**Avis délibéré**  
**sur le projet de restauration du pavillon des Tamaris de**  
**l'ancien sanatorium d'Aincourt (Val-d'Oise)**

N°MRAe APJIF-2022-015  
en date du 24/02/2022

Figure 7: À gauche : Plan de la micro-station d'épuration et du gîte pour les chauves-souris (source : étude d'impact, p. 143)  
À droite : Coupe transversale du gîte (source : dossier de permis de construire du gîte, pièce PC3)

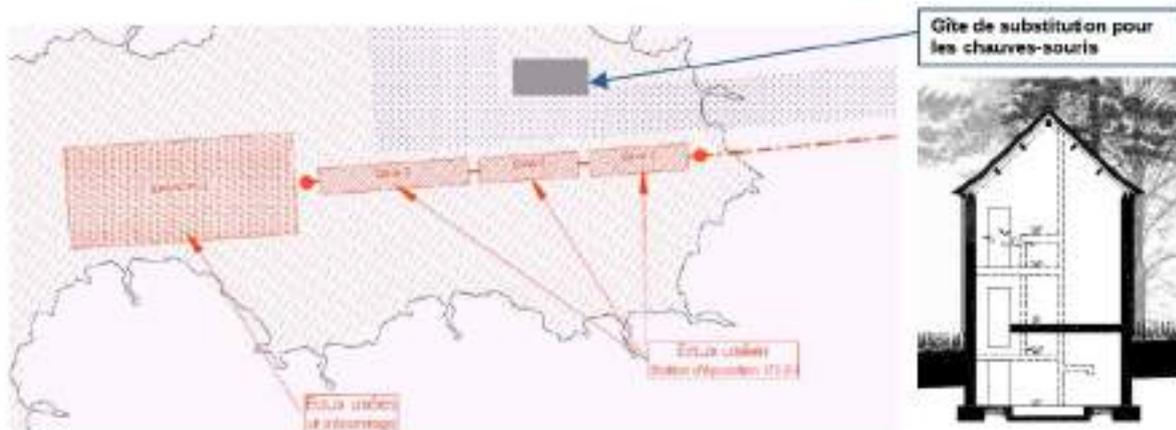
10 La commune d'Aincourt a transmis en cours d'instruction de l'avis de la MRAe une version légèrement modifiée du permis de construire concernant le gîte (avec notamment une toiture à deux pans, par rapport à la version précédente). L'illustration du gîte présentée dans l'étude d'impact (p. 215) n'est donc plus à jour.
